**Ferme éolienne de Berneuil – St Junien
les Combes SAS**

**Communes de Berneuil et Saint-Junien-les-
Combes (87)**

**Note en réponse à l'avis n° 2023APNA46 de la Mission
Régionale d'Autorité environnementale Nouvelle-Aquitaine**

Janvier 2024

Carte de localisation des sites de replantations de haies

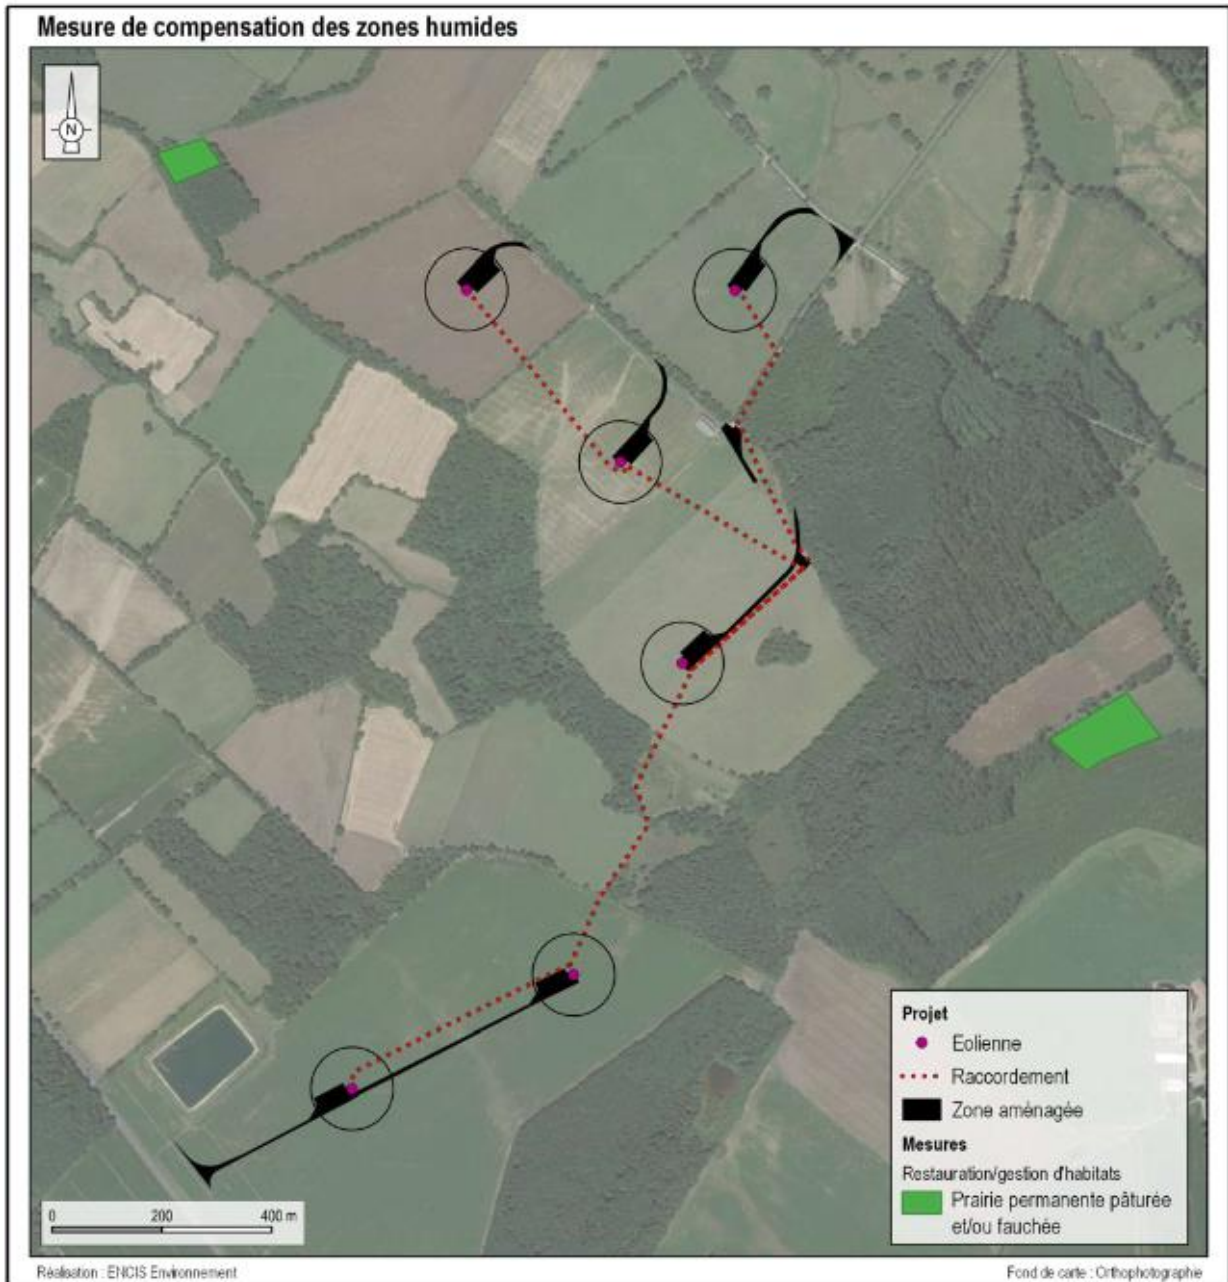
La MRAe recommande de préciser les localisations des sites de replantations de haies, leurs structures et le contenu précis de mesures de compensation des destructions de zones humides, ainsi que les dispositifs de suivis envisagés pour la mise en œuvre de ces mesures (exemple : mode de suivi de reprise de végétation des plantations de haies sur plusieurs années).

3 secteurs de haies ont été sélectionnés : 1 secteur de renforcement de corridors au nord de la zone (250m), 1 secteur de création de haies (160m) permettant créer un corridor supplémentaire jusqu'au bassin à l'ouest du parc, et enfin un secteur de création de 150m de haies au niveau de la station de pompage de Berneuil. Les plantations projetées de haies sont localisées sur la carte suivante :

Aussi et comme déjà indique en page 303 de l'étude écologique consolidée (pièce n°4.4), ainsi qu'au sein de l'étude d'impact (page 446, pièce n°4), la structure des haies et leurs caractéristiques seront les suivantes :

- Hauteur des plants : 40 à 60 cm pour les espèces arbustives et 1,5 m pour les arbres
- Linéaire : 560 m
- Essences locales : le Noisetier, l'Aubépine, le Prunelier, le Houx commun, le Cornouiller sanguin, le Fusain d'Europe, le Saule, et éventuellement le Tremble, le Rosier des Chiens, le Chêne pédonculé etc
- Protections : pose de filets de protection et paillage pour chaque arbuste
- Garantie des plants : 1 an minimum

Carte 1 : Localisation des emprises possibles de l'îlot de sénescence

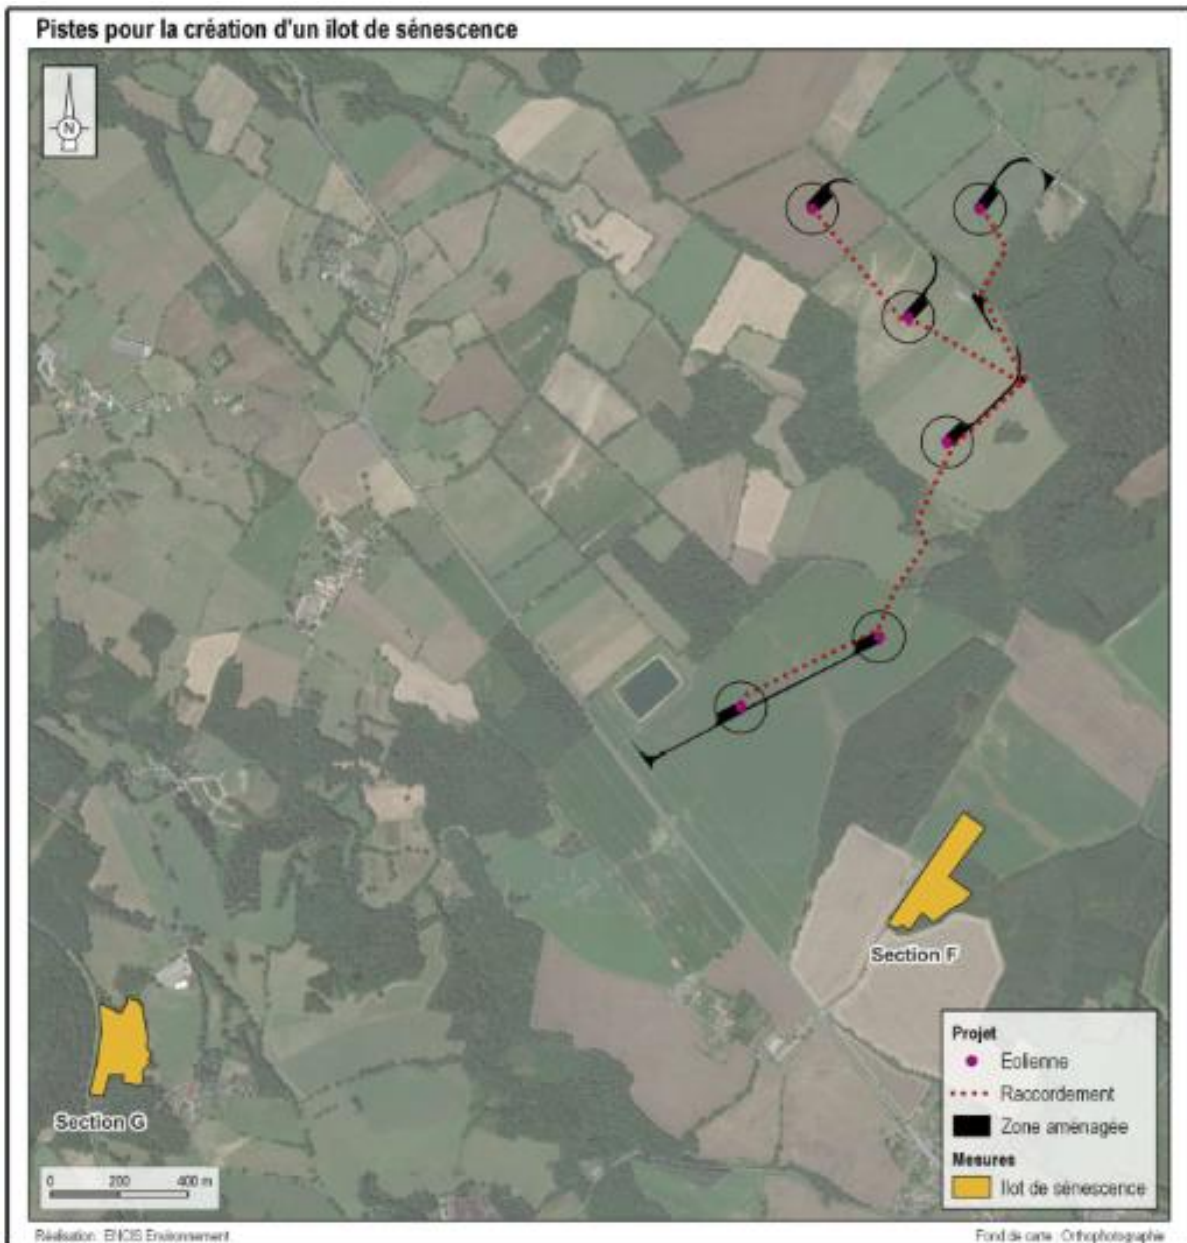
La mise en place d'un îlot de sénescence et la mise en défens de la prairie humide pour favoriser le développement écologique de la zone est formulé, toutefois seulement comme une intention car sous réserve de l'accord des propriétaires

Afin de soutenir le maintien de la population locale des rapaces forestiers (le Milan noir, l'Autour des Palombes et la Bondrée apivore) et d'améliorer le potentiel d'accueil de l'aire d'étude rapprochée, le pétitionnaire a choisi de réaliser une mesure d'accompagnement de création d'îlots de sénescence d'une superficie d'environ 3ha. Un accord a été réalisé concernant un boisement localisé sur la commune de Berneuil, au niveau des parcelles G142, G150 et G152 (ou F207, F208, F209, F267 et F285). La carte ci-après localise les boisements et les parcelles concernées.

Ce boisement pourra vieillir de manière naturelle et ne subira aucun travail de sylviculture.

Cette mesure pourra concerner l'un des 2 boisements

Carte : Contraintes urbaines et techniques de la communauté de communes

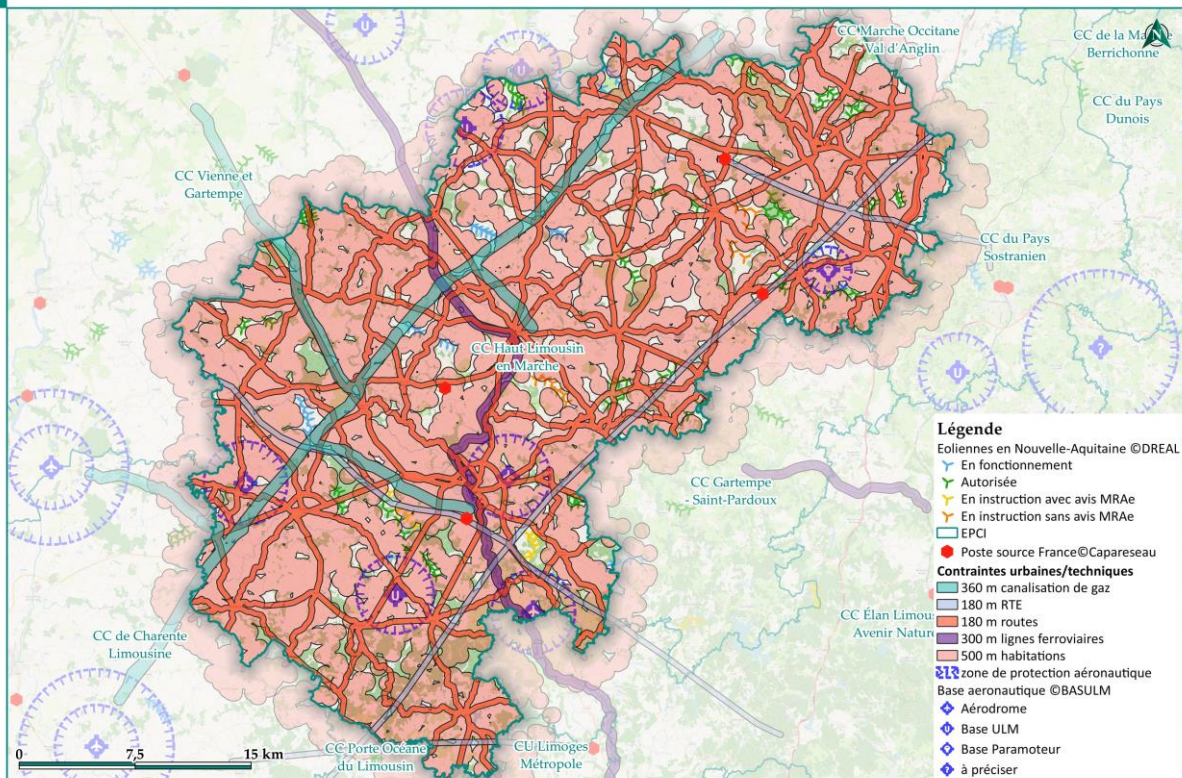
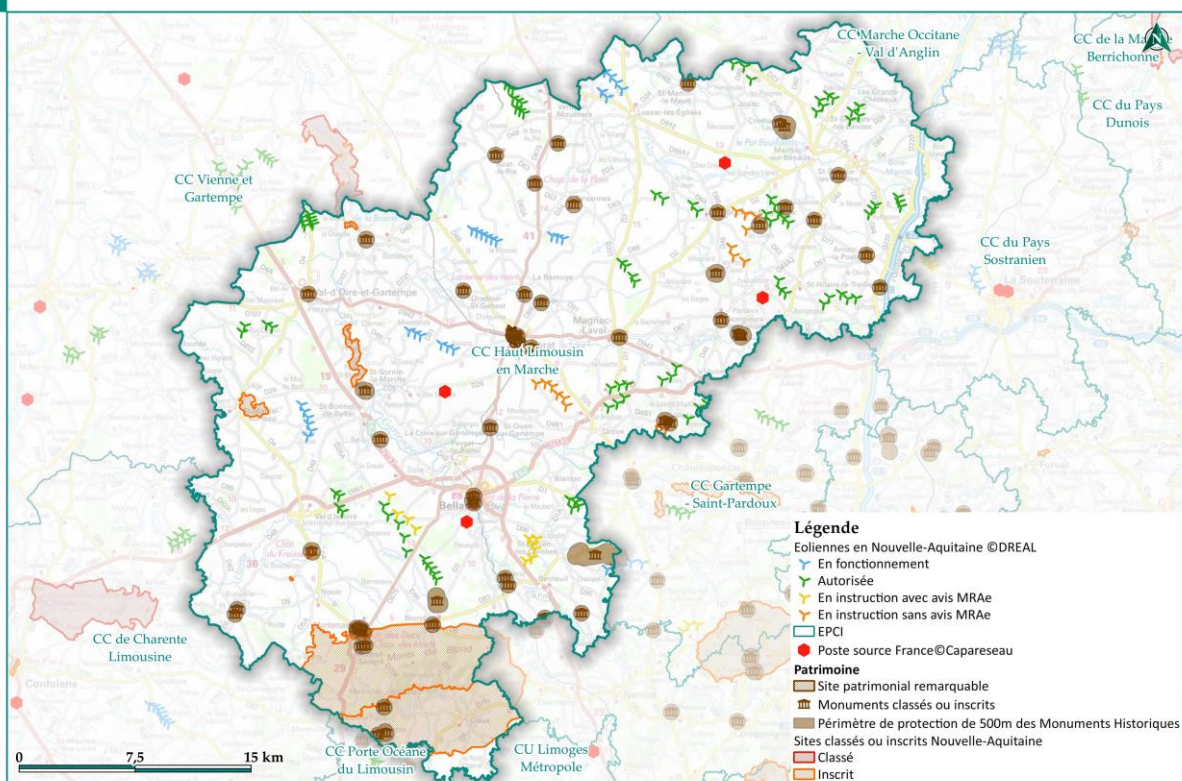
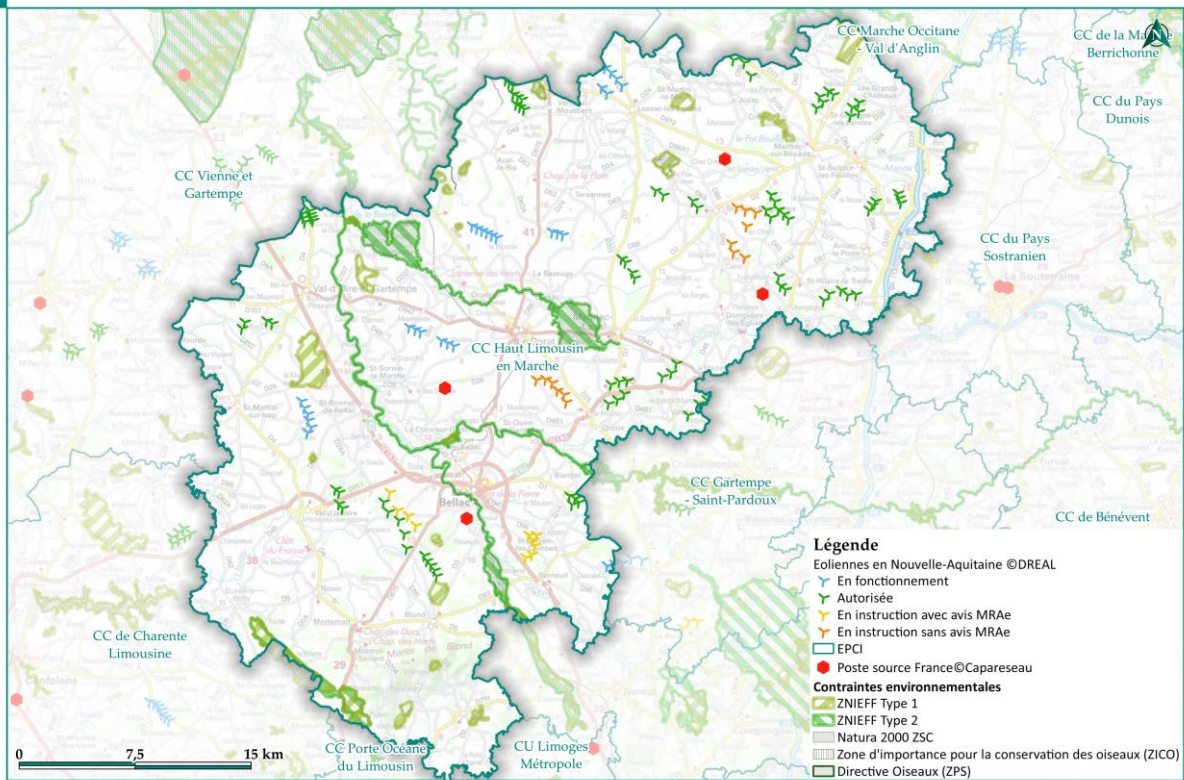
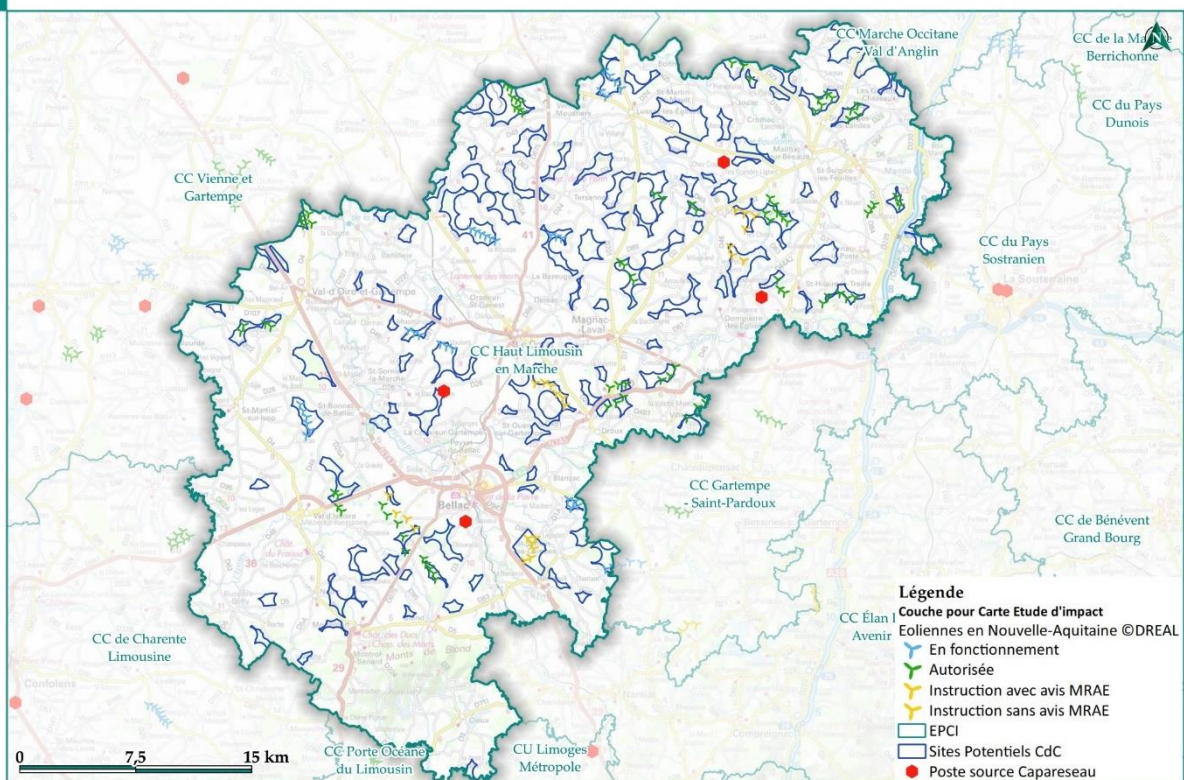
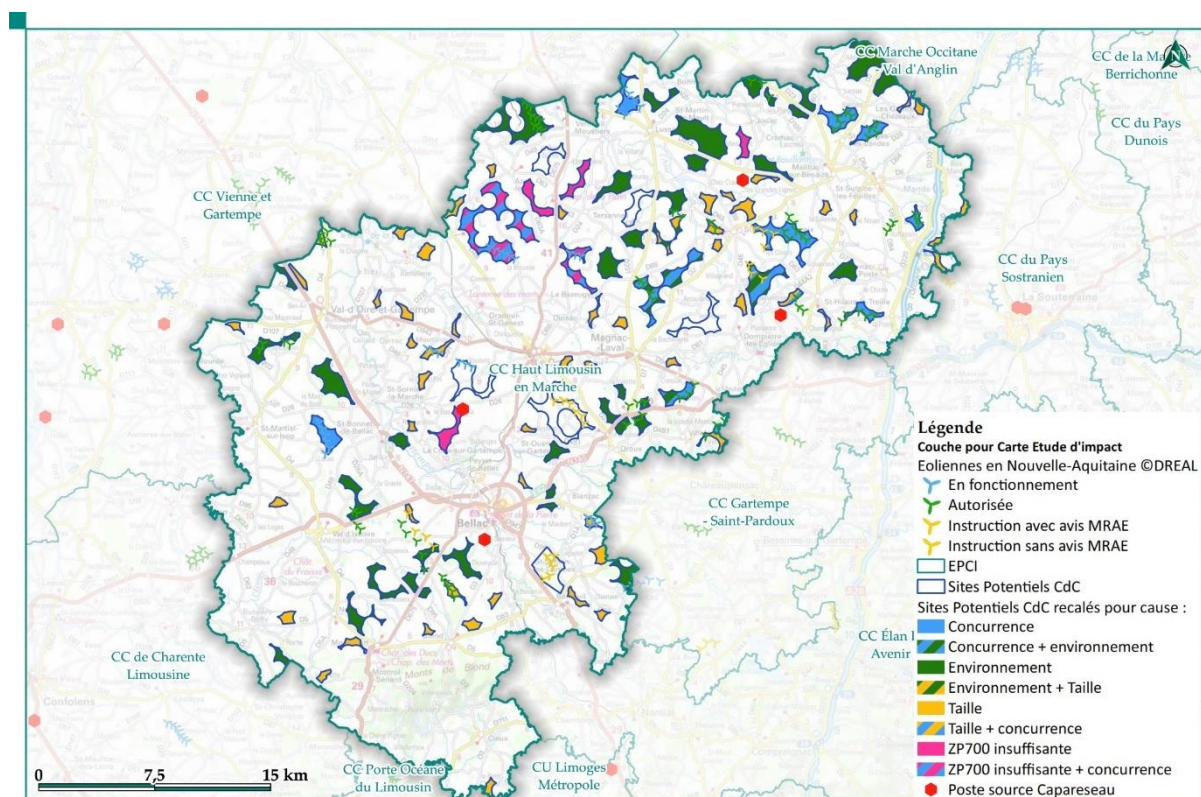
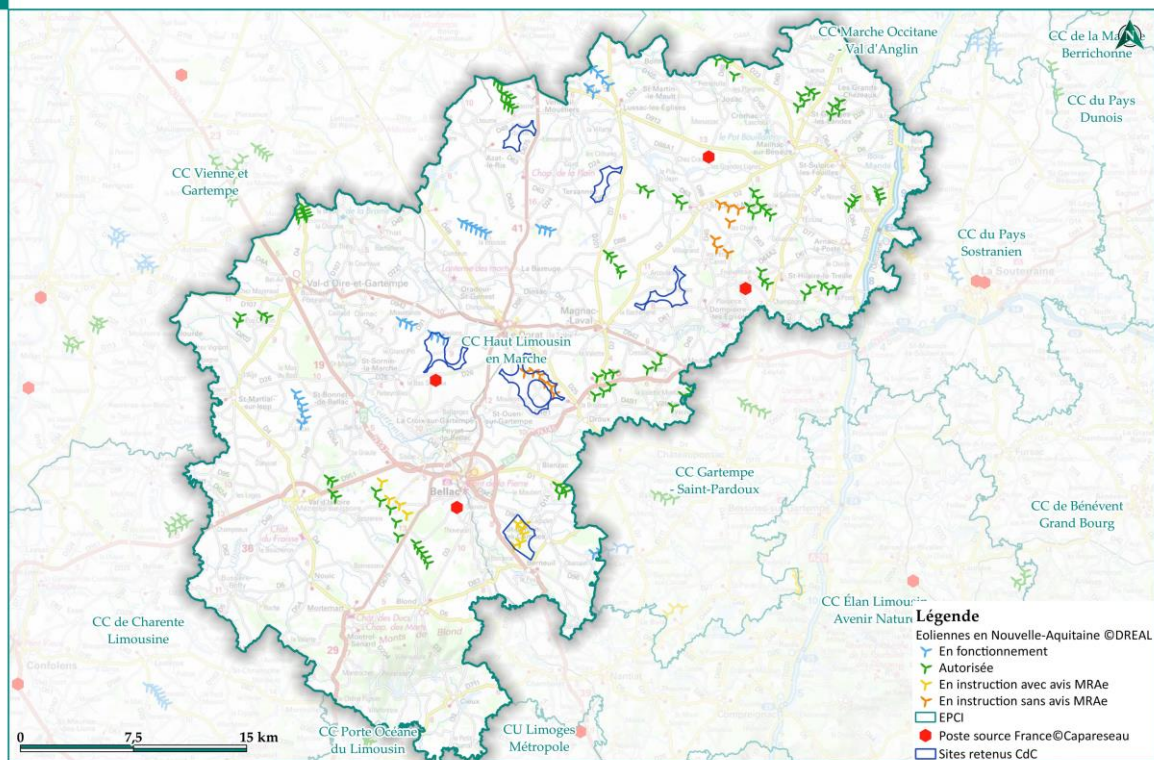
La MRAe relève cependant que le dossier ne présente aucune recherche de sites d'implantation alternatifs à la ZIP utilisé dans l'examen de plusieurs scénarios. Une telle démarche aurait toutefois été utile compte tenu des enjeux parfois forts relevés au niveau des habitats (potentialité de présence de zones humides, attractivité des milieux bocagers et boisés pour certaines espèces animales), de la faune (diversité des espèces de chauves-souris et oiseaux, activités associés).

La MRAe recommande que le dossier soit complété par une étude des alternatives de localisation de projet de parc éolien à une échelle intercommunale.

Le pétitionnaire souhaite tout d'abord souligner qu'une démarche de recherche de sites d'implantation alternatifs a bien été menée, et qu'elle a été présentée dans l'étude d'impact 3.4. Choix de la localisation (pièce n°4, pages 191 à 206) et du site. La méthode employée a consisté en la recherche de sites d'implantation potentiels dans un rayon de 15 km autour du poste source Ouest-Limousin, qui constitue une solution de raccordement relativement proche dans ce rayon, permettant de limiter l'impact et le coût de raccordement externe.

Ainsi, trois sites, ont été retenus car jugé particulièrement intéressants pour l'accueil d'un parc éolien, selon plusieurs critères, notamment la capacité d'accueil, l'éloignement possible des habitations, ainsi que les enjeux paysagers et environnementaux pressentis.

Il est possible d'élargir la prospection au niveau de la Communauté de Communes du Haut Limousin en Marche. De la même manière, on étudie les contraintes urbaines, techniques, environnementales et patrimoniales pour identifier des « sites potentiels », dépourvus de contraintes rédhibitoire et dont la taille permet d'installer plusieurs éoliennes.

Les sites intéressants sont ensuite sélectionnés selon plusieurs critères. La carte ci-dessous détaille les causes de rejet des sites non retenus :

Ainsi, on retient 6 sites particulièrement intéressants, dont 3 font également partie de la prospection dans le rayon des 15 km autour du poste source Haut Limousin, et ont donc déjà été présentés dans l'étude d'impact (sites n°1, 2 et 3).
